Mission régionale d'autorité environnementale
NORMANDIE

Avis délibéré
Création d'une centrale photovoltaïque au sol
(actualisation de l'évaluation environnementale)
sur la commune de Vernon (27)

N° MRAe 2023-4981

Figure 1 : La variante retenue et la synthèse des enjeux (source: étude d'impact p.155)

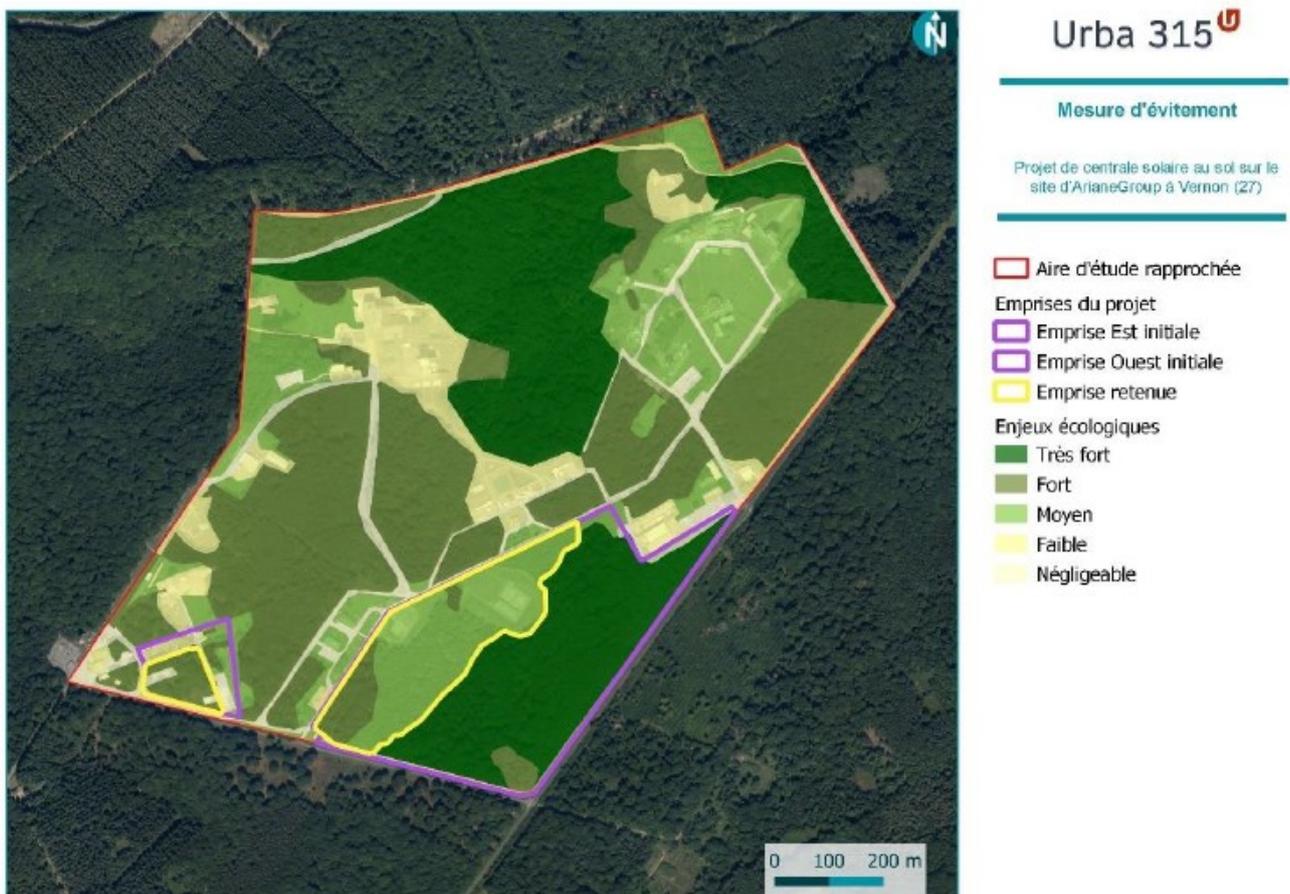
Les parties 4.1 à 4.4 de l'étude d'impact (EI) retracent l'historique du projet et présentent le choix du site (page 133), sans apporter cependant d'élément relatif aux motifs environnementaux de ce choix d'implantation en secteur boisé (forêt de Vernon). Le maître d'ouvrage maintient le choix de ce site, tout en réduisant d'environ 3,4 hectares l'emprise du projet. La variante 5 retenue permet notamment d'éviter la destruction de la surface de chênaie acidiphile comprise dans le périmètre initial du projet.

L'autorité environnementale considère que sa recommandation n'a été que partiellement suivie d'effet.

Malgré les mesures d'évitement et de réduction prévues, notamment le choix de la variante 5 qui évite la destruction de la zone de chênaie, des impacts résiduels notables subsistent pour plusieurs espèces, par destruction et altération d'habitats pour l'avifaune, les mammifères, les reptiles et les amphibiens, nécessitant la mise en œuvre de mesures de compensation. Les mesures présentées sont identiques à celles proposées en 2022. Le maître d'ouvrage prévoit une surface de compensation de 12,2 ha pour un besoin estimé à 9,63 ha pour le projet modifié (11,21 pour le projet initial). Ces mesures de compensation se traduisent notamment par des propositions d'évolution de pratiques de gestion sylvicole, la pose de nichoirs à oiseaux, la création d'îlots de sénescence, sans toutefois que les modalités concrètes en soient détaillées. Par ailleurs, une demande de dérogation pour destruction d'espèces protégées est prévue.

Figure 2 : Synthèse des enjeux écologiques au sein de l'aire d'étude rapprochée (source: étude d'impact p. 128)

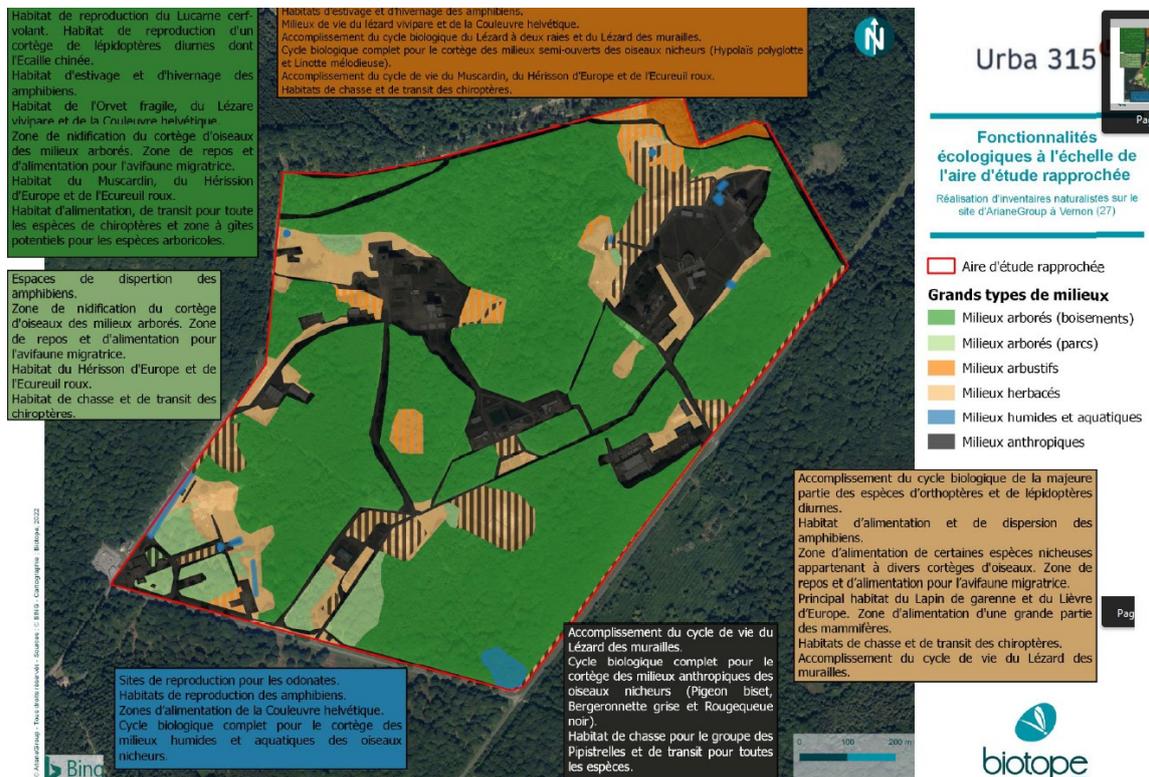
Une synthèse des fonctionnalités écologiques des différents milieux composant l'aire d'étude rapprochée est présentée sous forme d'un tableau pages 126 et 127, puis d'une carte à la page 128. Les enjeux écologiques sont présentés dans un tableau synthétique aux pages 130 et 131. Le maître d'ouvrage attribue un niveau d'enjeu « très fort » aux boisements de chênes pour les chiroptères et « fort » aux surfaces boisées, mares forestières, milieux arbustifs, semi-ouverts et anthropiques pour les amphibiens, reptiles et oiseaux. L'enjeu est qualifié de « moyen » pour les insectes. Le maître d'ouvrage attribue un niveau d'enjeu « faible » aux habitats naturels.

L'autorité environnementale considère que sa recommandation a été suivie, le niveau d'enjeu a été réévalué à la hausse, excepté toutefois en ce qui concerne les « habitats naturels ».
